Krycí list ZBV

II/116 a III/11614 Srbsko, průtah

Dešťová kanalizace

Iniciátor Změny: Zhotovitel
Předmět Změny: Staré odvodnění - propojení

DEŠŤOVÁ KANALIZACE

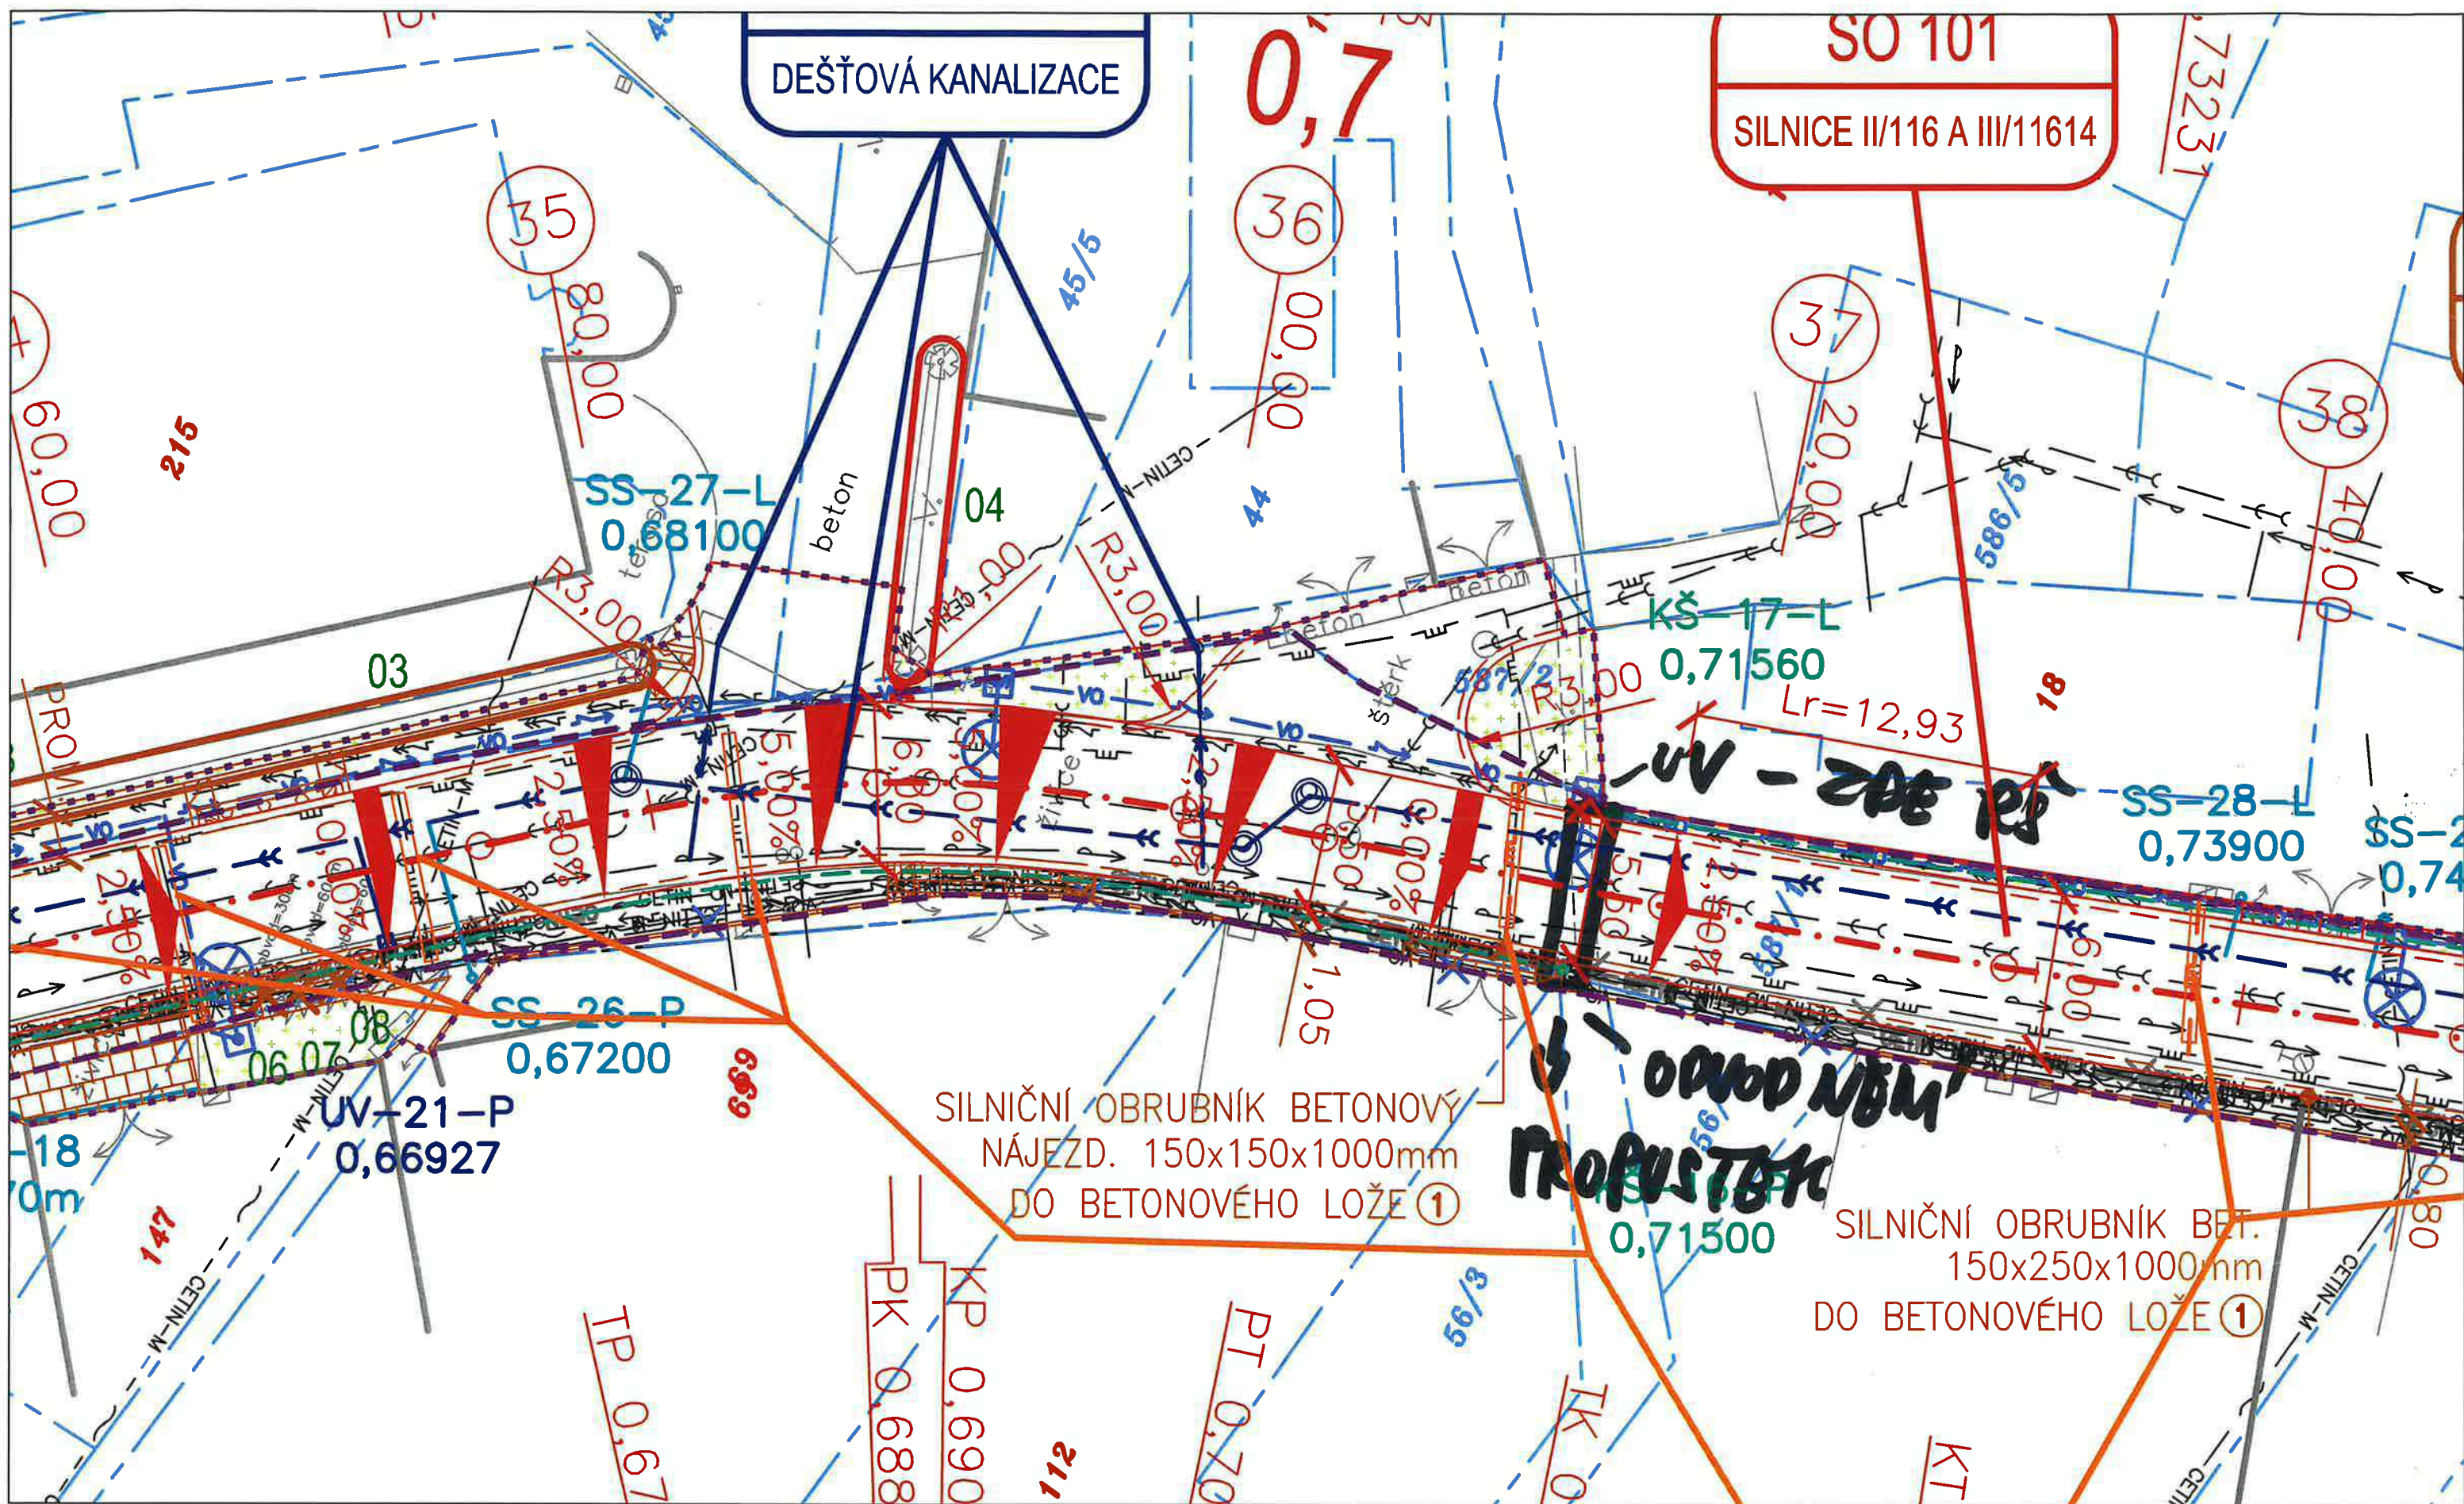
Vážený pane inženýre Vašáku, při provádění dešťové kanalizace jsme v km 0,715 ul. V Chaloupkách objevili stávající ul. vpust odvodňující plochu přilehlého svahu. Vedení pokračuje do potrubí vejčitého tvaru a pokračuje propustkem na pozemek p.p.č. 56/4 v majetku obce. Průměr vtoku je cca DN 400, ale potrubí bylo v minulých letech při stavebních pracích asi přerušeno a zúženo na DN cca 300, při průtržích pravděpodobně šla voda horem mříží vpusti. Navrhujeme odbourání bet potrubí a z pozemku p.p.č. 56/4 vsunutí potrubí DN 400, nebo 500, podle toho, co se vejde a utěsnění. Na fotografii v poloze zelené trouby - tato je tam teď jen provizorně pro odvod vod. a v místě nátoky ze směru ke komunikaci v místě bývalé vpusti provést RŠ. Dnes na konání KD stavby jsme toto řešili a je nutné toto urychleně provést jak jsem nastínil. Zasílám situaci a foto. Požadavek TDI a investora je toto provést a jelikož toto povede k ZBV, tak prosím o Váš názor a souhlas, bohužel nás toto překvapilo a brání dalšímu postupu prací, proto prosím o Vaši odpověď obratem. Děkuji a s přáním hezkého dne.

Zhotovitel o skutečnosti neodkladně informoval autorský dozor se žádostí o technické řešení. Zhotovitel AD navrhl odbourání betonového potrubí a z pozemku p. č. 56/4 vsunutí potrubí DN 400, nebo DN 500, podle toho, která dimenze potrubí se vejde a utěsnění. Na KD stavby č. 2 se tato situace řešila a bylo s technickým dozorem domluveno, že je nutné urychleně provést opravu. Ponechat odvodnění v stavu, který tam je teď ve stávajícím stavu není správné a technicky špatně.

S navrženou změnou souhlasíme. Pokuste se tam narvat co největší profil. Materiál trouby by měl být z korugované PP trouby s hladkým povrchem. V části, kde byla trouba odstraněná bude nová trouba obetonovaná (viz příložený vzorový podélný řez).

Autorský dozor dal dne 09.04.2025, po důkladném prostudování, Zhotoviteli emailem svoje vyjádření, ve kterém odsouhlasil změnu. Přiklánil se k možnosti dát co největší profil nové trouby. Materiál trouby by měl být z korugované PP trouby s hladkým povrchem. V části, kde byla trouba odstraněná, bude nová trouba obetonovaná (viz příložený vzorový podélný řez). Byl teda provedeno kompletní vybourání a vykopání původního potrubí a nahrazeno novým plastovým potrubím DN 500. Taktéž bylo vytvořena nová revizní šachta.
